MESTO NITRA

Predkladateľ:	Marek Hattas primátor mesta Nitra
Číslo materiálu:	517/2020
Názov materiálu:	Návrh na zmenu uznesenia Mestského zastupiteľstva v Nitre č. 100/2018-MZ zo dňa 5. 04. 2018 (Správa o evidovaných požiadavkách na zmeny a doplnky č. 2 Územného plánu Centrálnej mestskej zóny v Nitre s návrhom na doplnenie rozsahu požiadaviek, ktoré budú predmetom obstarania územnoplánovacej dokumentácie.)
Spracovateľ:	Ing. arch. Viktor Šabík, AA hlavný architekt mesta Nitra
Napísal:	Ing. arch. Eva Ligačová, odborný referent ÚHA, Ing. arch. Anton Kondrila, referent urbanizmu a architektúry, Mgr. Tibor Nevický, referent GMIS
Prizvať:	
Dátum rokovania MZ:	11. 06. 2020
Dátum vyhotovenia:	21. 05. 2020

Návrh na zmenu uznesenia Mestského zastupiteľstva v Nitre č. 100/2018-MZ zo dňa 5. 04. 2018 (Správa o evidovaných požiadavkách na Zmeny a doplnky č. 2 Územného plánu Centrálnnej mestskej zóny v Nitre s návrhom na doplnenie rozsahu požiadaviek, ktoré budú predmetom obstarania územnoplánovacej dokumentácie)

Požiadavka č. 24

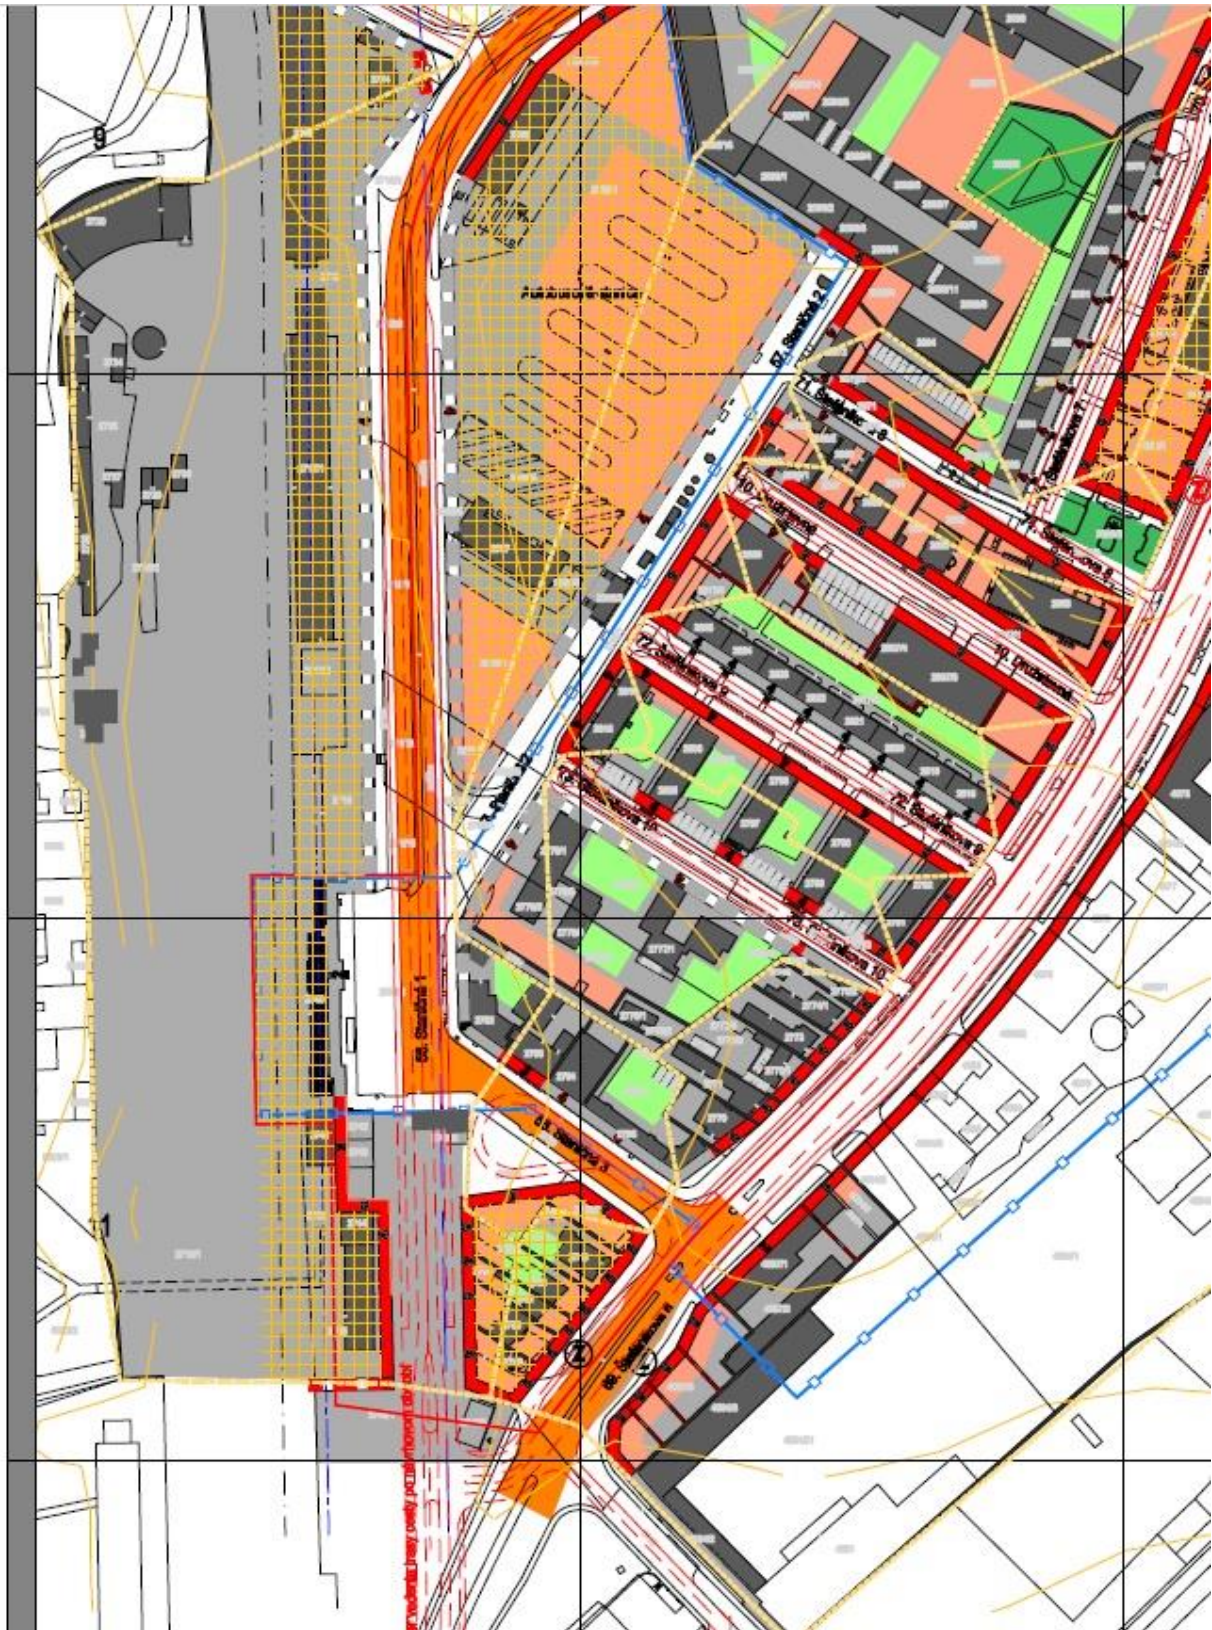
Požiadavka umiestnenia novej výpravnej budovy autobusovej stanice v Nitre a úprava prednádražia

Požiadavka č. 26

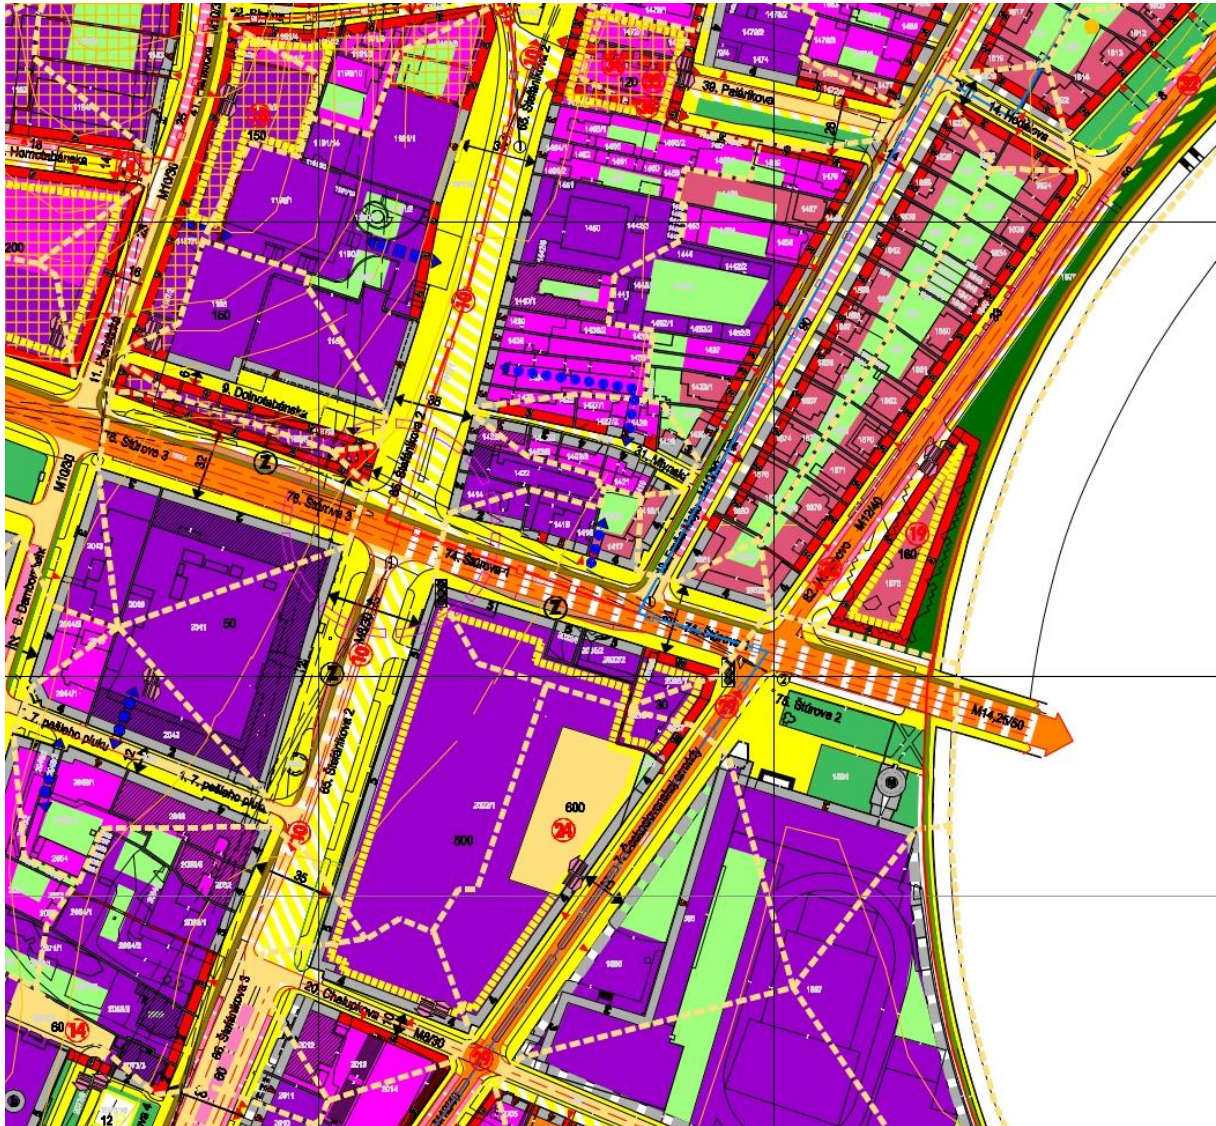
Predseda VMČ č. 2 Staré Mesto a predseda Komisie Mestského zastupiteľstva v Nitre pre územné plánovanie, architektúru, verejný priestor a investičnú činnosť
Preveriť funkčné využitie a priestorové usporiadanie plochy súčasného parkoviska v križovaní ulíc Wilsonovo nábrežie a Štúrova formou súťaže a regulovať v ÚPN CMZ ako podmiennečne zastavateľné plochy

Požiadavka č. 27

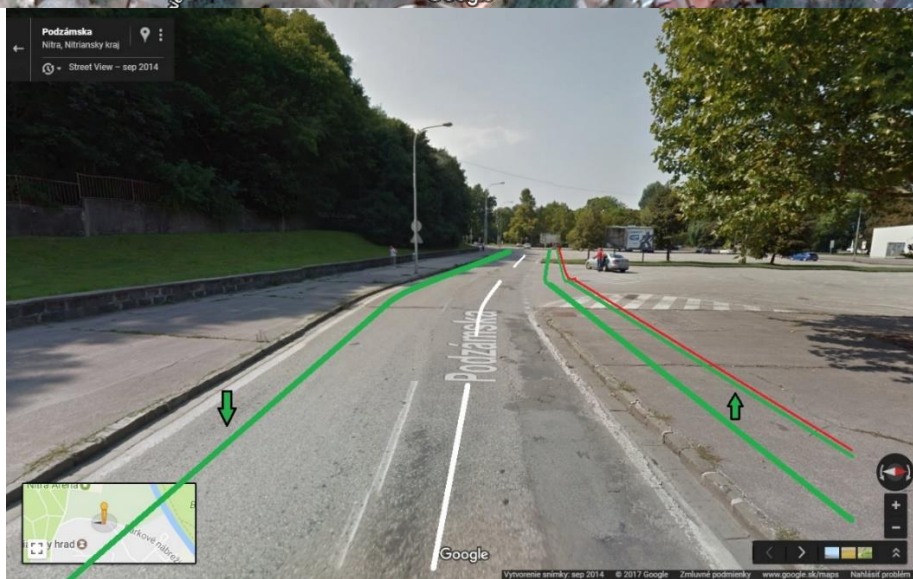
Navrhujem zapracovať do územného plánu a upraviť charakter ulice Parkové nábrežie a vyznačenú časť Jesenského ulice tak, aby boli vytvorené dostatočné územné rezervy pre budúce rozšírenie miestnej komunikácie o cyklopruhu. Jedná sa o úsek od zápasnickej haly po križovatku v zákrute v blízkosti stanovišťa zdieľaných bicyklov.

Navrhujem vytvoriť obojsmernú cestnú komunikáciu s postrannými cyklistickými jazdnými pruhmi o šírke 1,5m. Chodník o šírke minimálne 2,5m, by na strane opačnej ako sú bytové domy mohol byť od miestnej komunikácie aj oddelený pásom zelene s uličnou alejovou zeleňou (tienenie a zvyšovanie kvality ŽP). Až následne za týmto chodníkom by bol umiestnený plot futbalového štadióna.

Tieto zmeny by si vyžiadali aj menší plošný zásah do futbalového areálu (vo vlastníctve mesta) a príslušného parkoviska. Existujú tam však dostatočné územné rezervy pre realizáciu takéhoto návrhu. Návrh je v súlade s Koncepciou rozvoja cyklistickej dopravy a strategickým dokumentom Plán udržateľnej mobility, ktoré počítajú s touto cyklotrasou v danom území.

Požiadavka č. 28

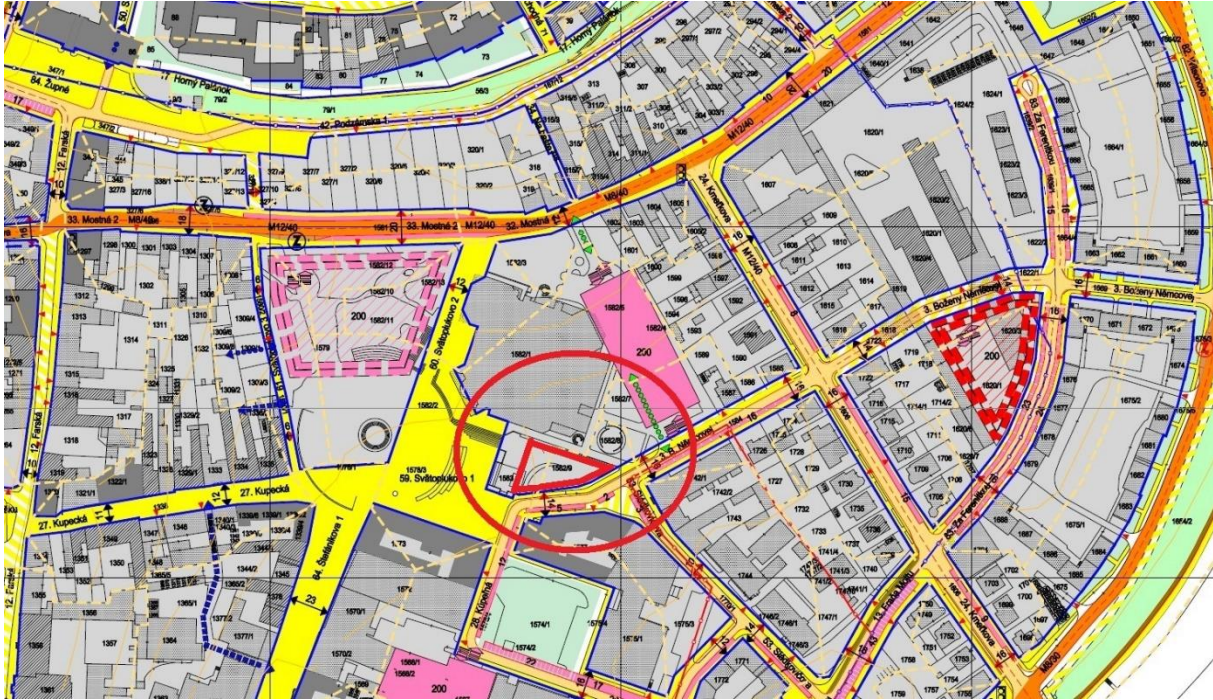
Výstavbu na danej ploche umožniť maximálne v tvare a veľkosti ako je zvýraznené na obrázku. Predĺženie budovy ešte bližšie k smerom k fontáne by malo za následok prekrytie pohľadu na krásnu historickú budovu múzea.

Požiadavka č. 29

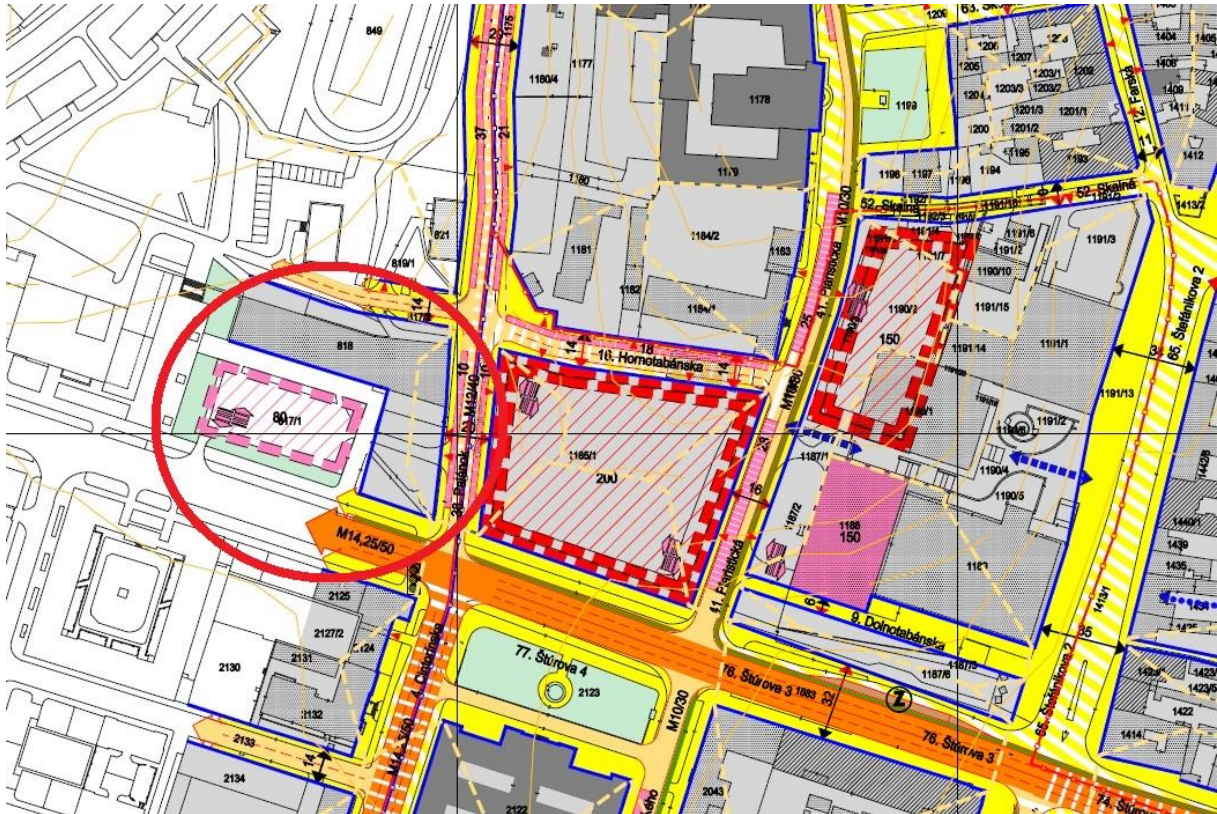
Navrhujem posunúť stavebnú čiaru tak aby, bola na Štúrovej ulici ponechaná dostatočná územná rezerva na zachovanie existujúceho pásu zelene a dobudovanie cyklochodníka o šírke 3m a chodníka o šírke 5m. Prípadne zadefinovanie ustúpeného 1NP, bez stĺpov, ktoré by pomohlo splniť tieto náležitosti.

Požiadavka č. 30

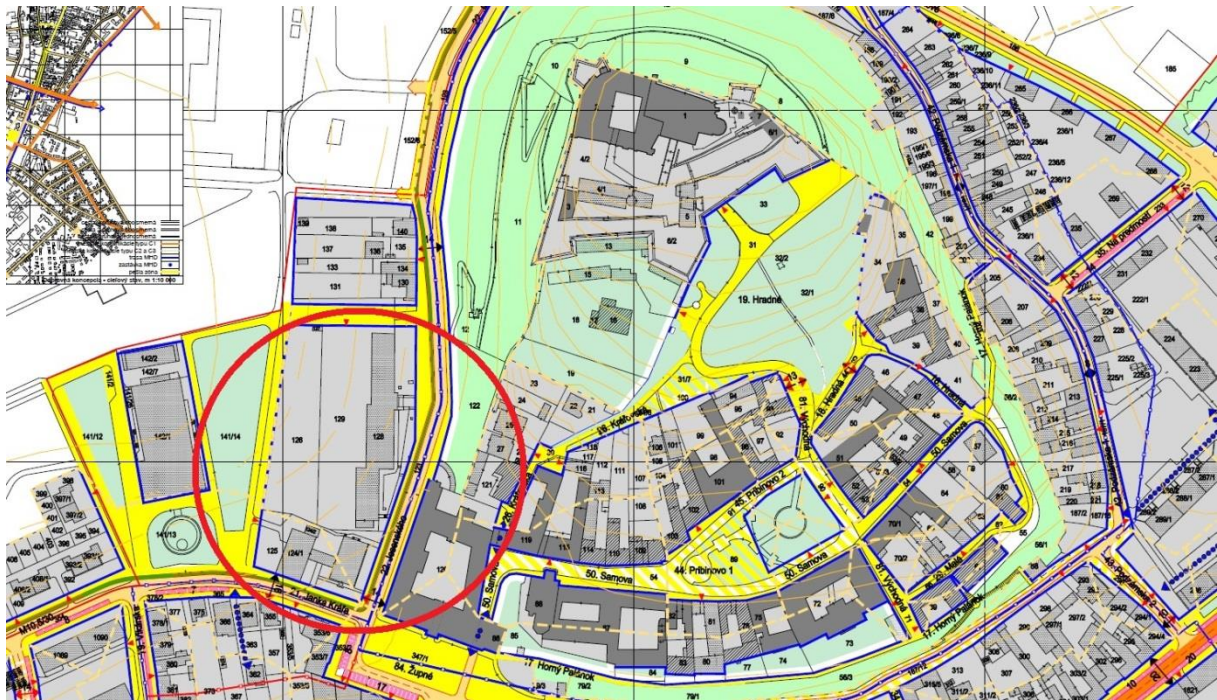
Navrhujem posunutie stavebnej čiary tak, aby nebolo možné posúvať fasádu existujúcej budovy bližšie k cestnej komunikácii. Vytvorí sa tým aj dostatočná územná rezerva na budúce dobudovanie obojsmernej cestnej komunikácie s cyklistickým jazdným pruhmi a so stredovým zeleným ostrovčekom, po križovatku so Župným námestím (pokračovanie v presne rovnakom profile ako je na Jesenského ul.kúsok ďalej smerom k zimnému štadiónu)

Požiadavka č. 31

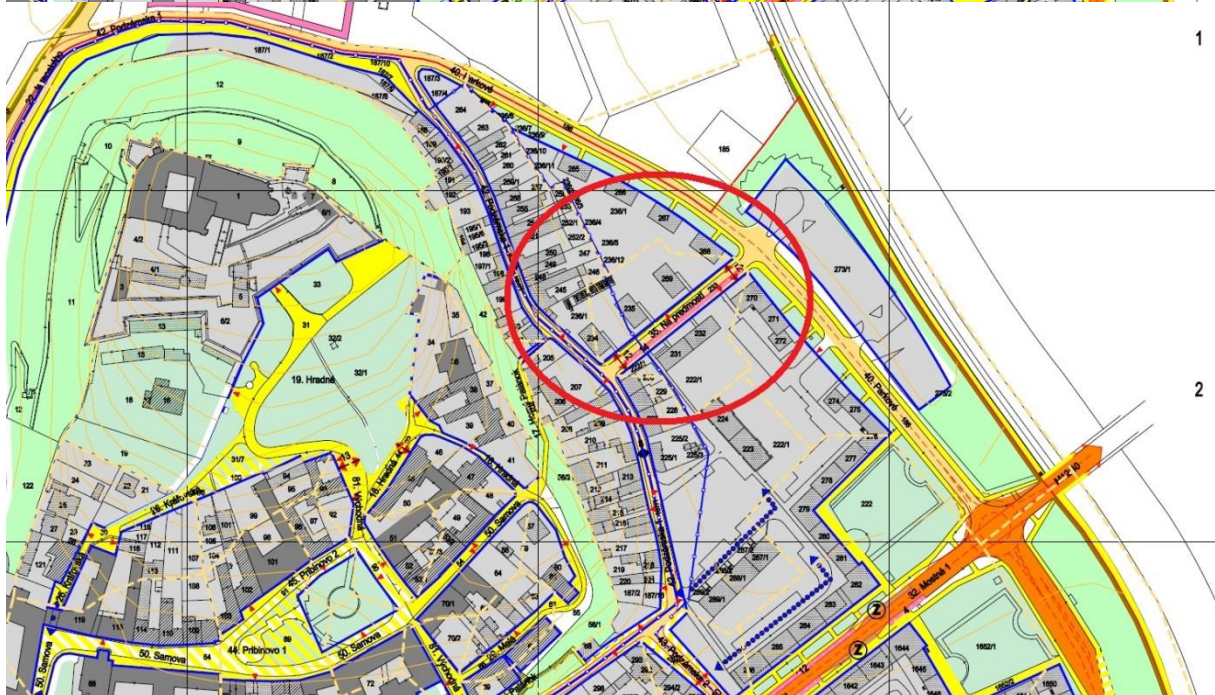
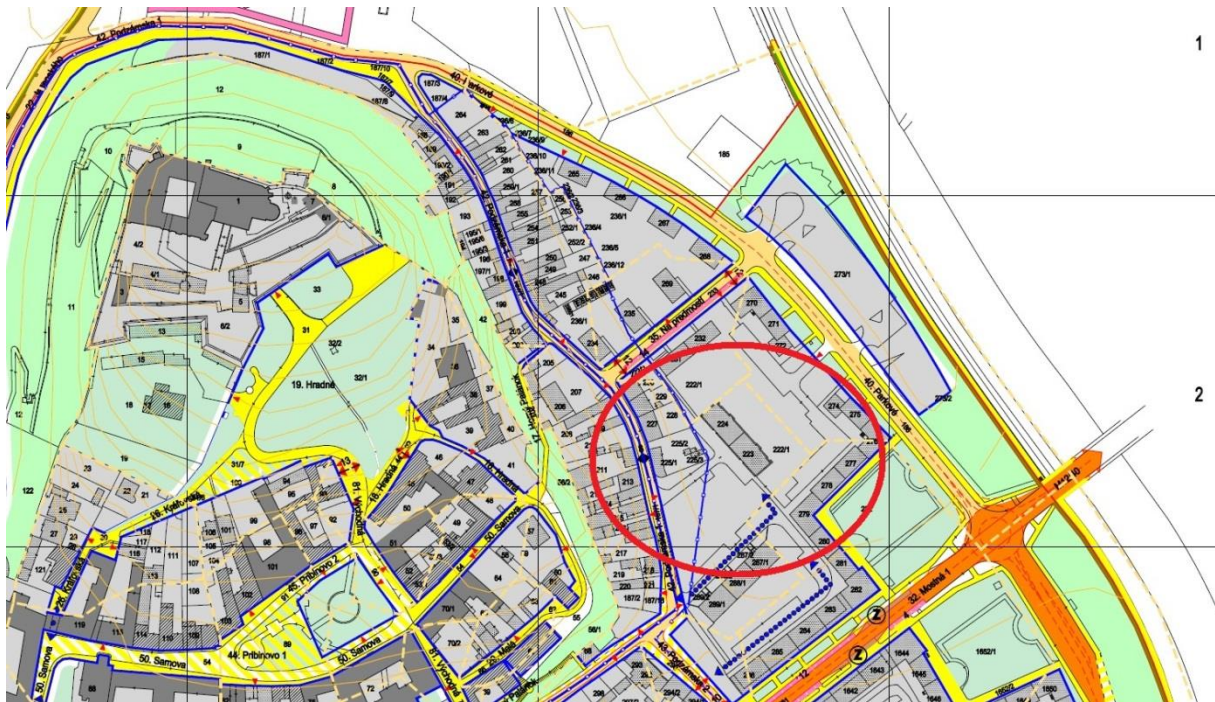
Navrhujem zamedziť ďalšiemu zahusťovaniu danej oblasti a zachovaniu všetkých zelených plôch medzi bytovými domami tým, že sa určí nielen predná stavebná čiara od ulice, ale aj zadná vnútroblokova čiara, ktorou by sa ohraničili a garantovali hranice vnútrobloku (zelené).

Požiadavka č. 32

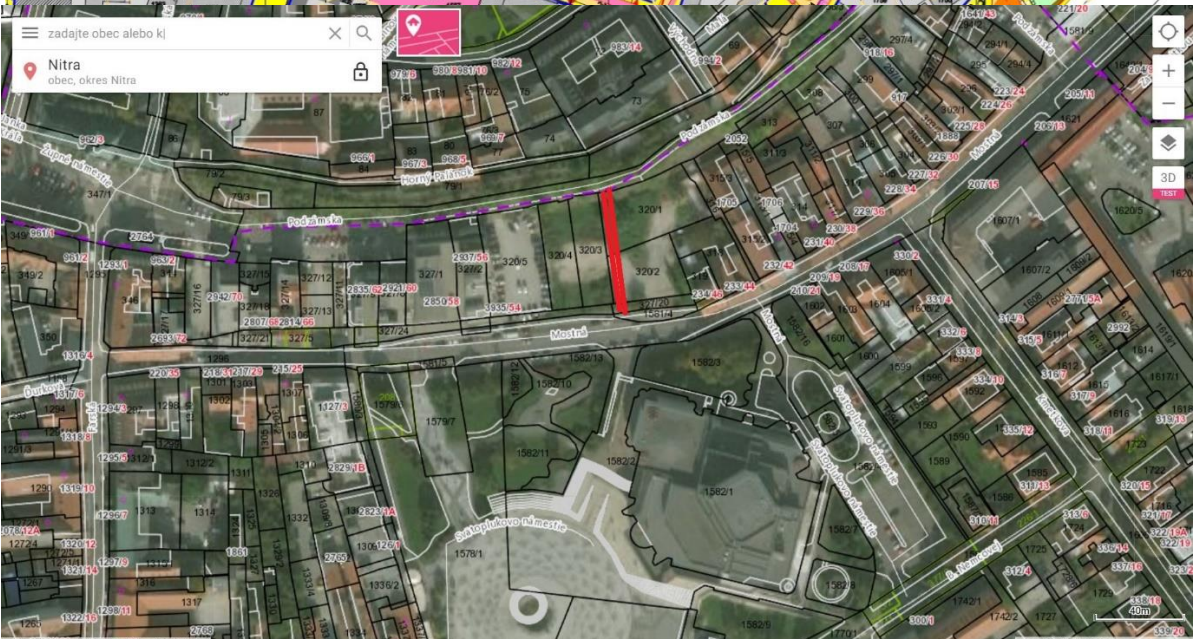
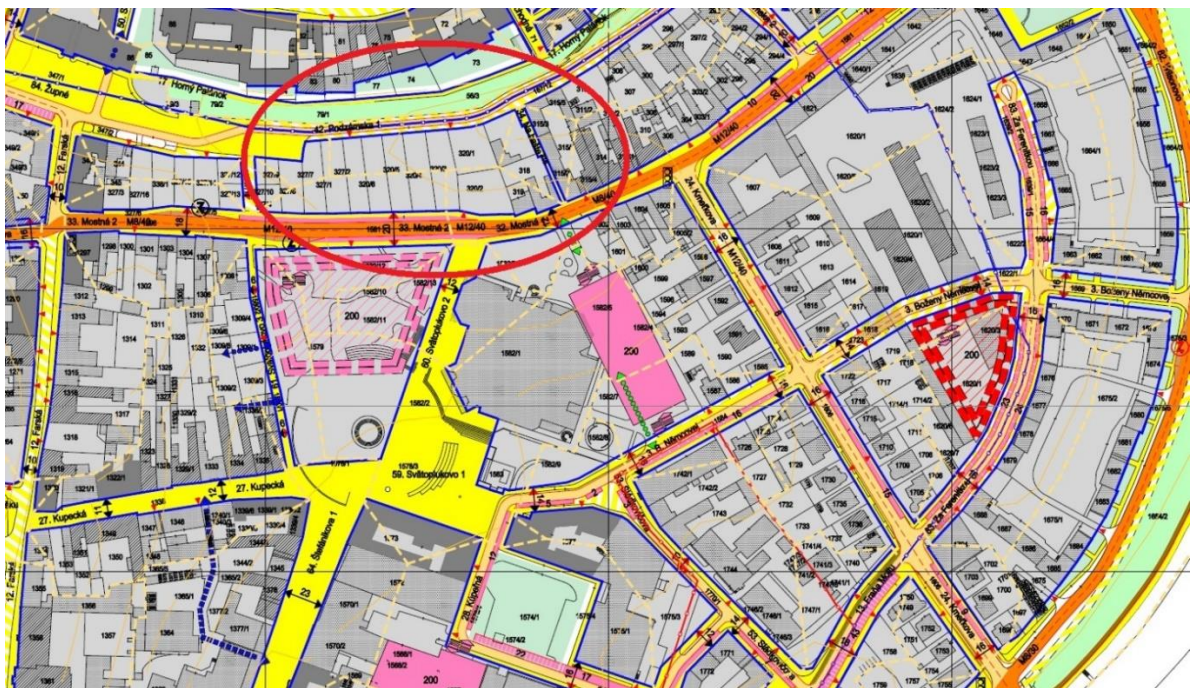
Určiť stavebnou čiarou výstavbu tak, aby bola zabezpečená šírka komunikácie na Podzámskej ulici minimálne na takej úrovni, aby bolo možné povoliť v budúcnosti potencionálne obojsmernú premávku (štandardná šírka jazdného pruhu + chodník na oboch stranách komunikácie o šírke minimálne 2,5m). Vytvoriť územnú rezervu na rozšírenie priechodzej uličky na p.č. 327/11 zo súčasných 8m na minimálne 12m na úkor p.č. 327/12 a 327/13.

Vytvoriť ďalšiu bezbariérovú priechodziu uličku od Podzámskej ulici smerom na Mostnú ulicu vo vyznačenom mieste. Tá by mala mať rovnako minimálnu šírku 12m. Priechodzou uličkou by bolo možné ľahšie prejsť k schodisku na Podzámskej ulici, ktoré vedie hore na Samovu ulicu. Priechodzie uličky s terasami kaviarní a pohostinstiev by slúžili len pre peších.
